重要なお知らせ

**東芝マイクロコントローラ TLCS-870 ファミリー
TLC8-870/C1 シリーズ**

電圧検出回路使用時の制約に関するご連絡

16 ビットタイマカウンタに関するデータシート修正のご連絡

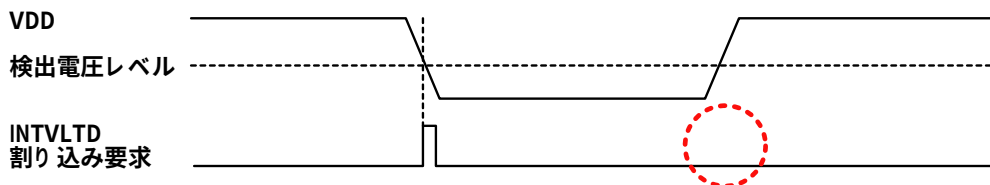
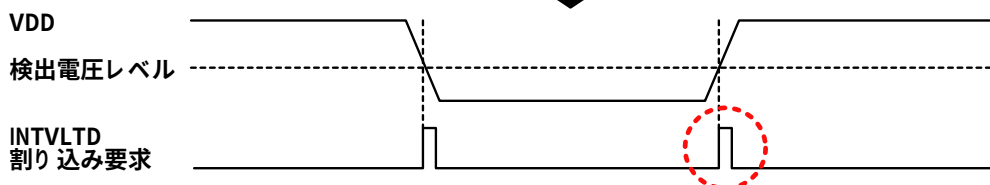
【制約事項】
1. INTVLTD 割り込み要求

電圧検出回路で割り込みを使用した場合において、INTVLTD 割り込み要求が電源電圧の下降時だけでなく上昇時にも割り込みが発生する場合があります。
また、インサーキットエミュレータ(TMP89C900)の ICE モードでは、電源電圧の上昇時に割り込みは発生しませんので、インサーキットエミュレータ(TMP89C900)がサポートされている製品では開発ツールと実製品で動作が異なる場合があります。

電圧上昇時に
割り込みが発生する場合があります

【回避策】
1. INTVLTD 割り込み要求

INTVLTD 割り込みは利用せず、メインプログラムの周期などに合わせて定期的に検出電圧の上下を判定してください。検出電圧の上下は VDCR1<VDxSF>によって確認することが可能です。ただし動作電圧が検出電圧近傍にあるときは VDCR1<VDxSF>の値が安定しない場合がありますので、複数回の確認を行って判定することを推奨致します。(x = 1,2)

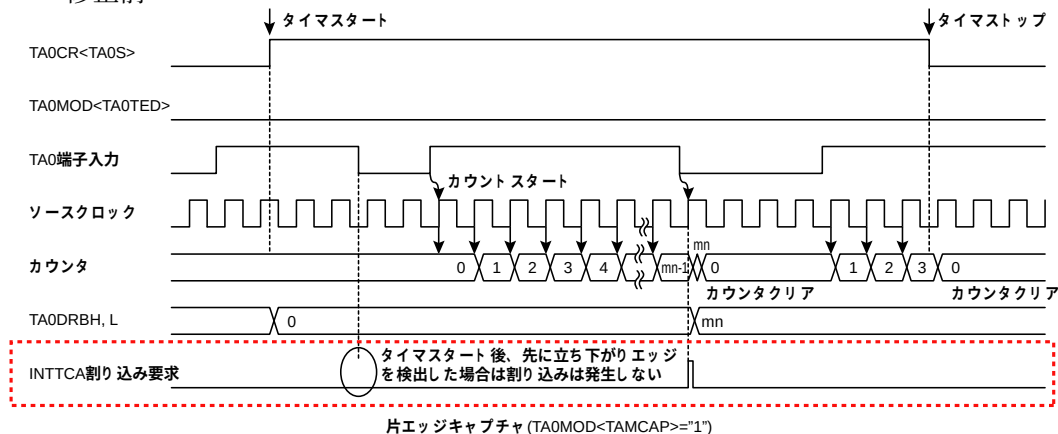
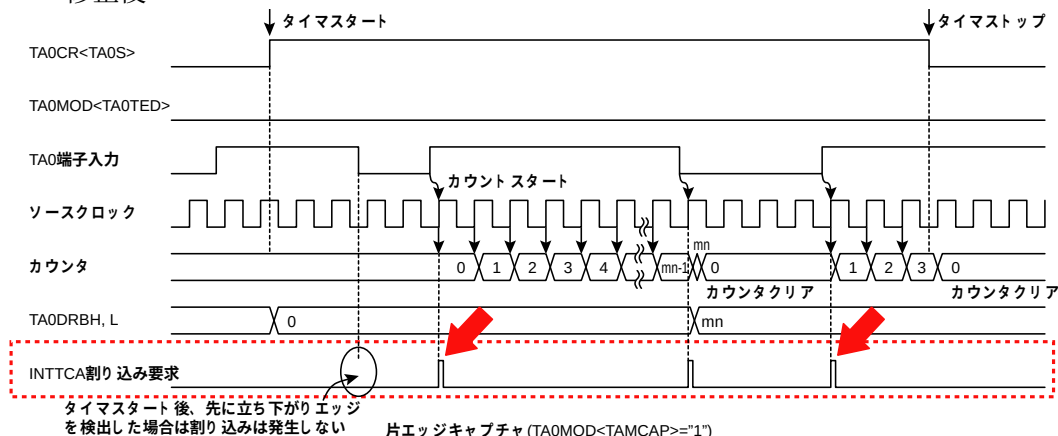
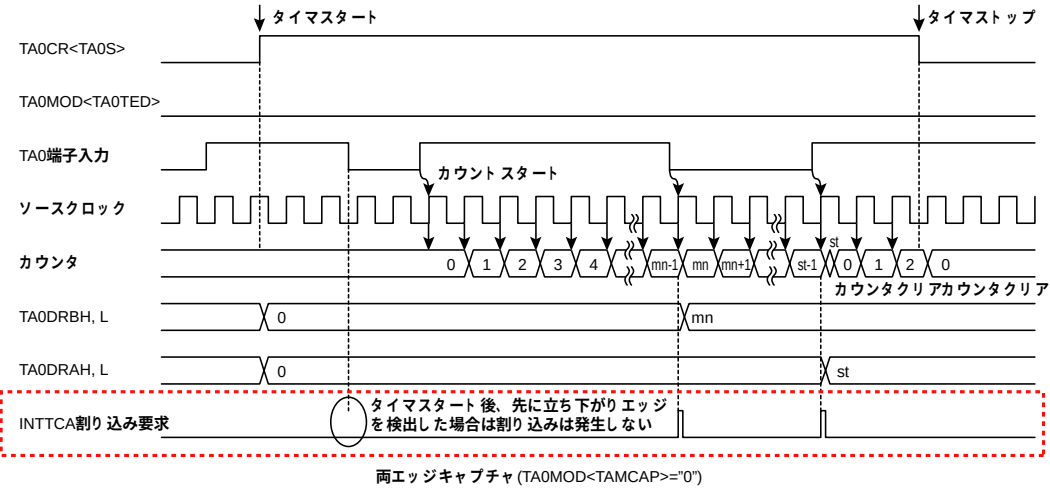
16 ビットタイマカウンタのパルス幅測定モードにおいて、INTTCA 割り込み要求の発生タイミングの記載に誤りがありました。記載の誤りは以下の 2 箇所です。

1. 片エッジキャプチャ時、カウントスタートエッジ、および 2 回目のカウントスタートエッジで割り込み要求が発生しない表記になっていましたが、正しくは割り込み要求が発生します。

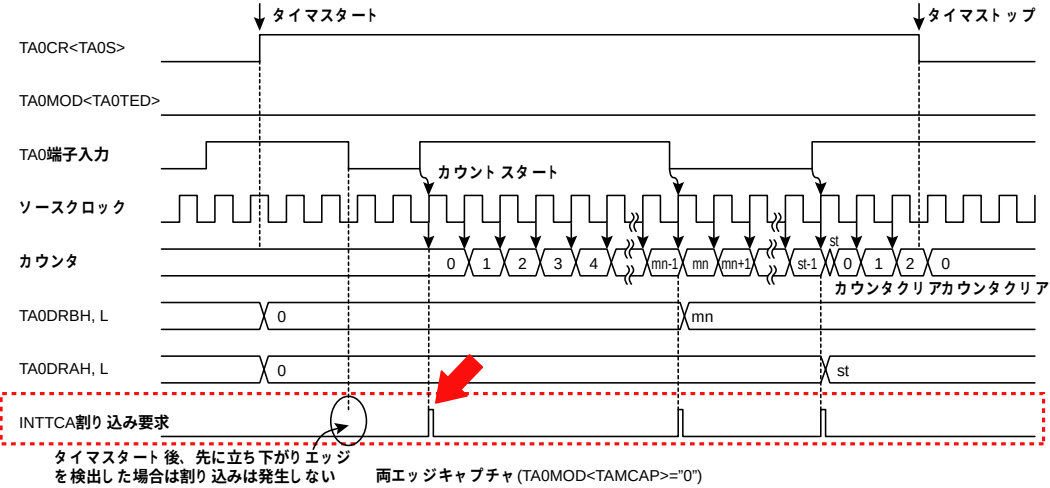
2. 両エッジキャプチャ時、カウントスタートエッジでは割り込み要求が発生しない表記になっていましたが、正しくは割り込み要求が発生します。
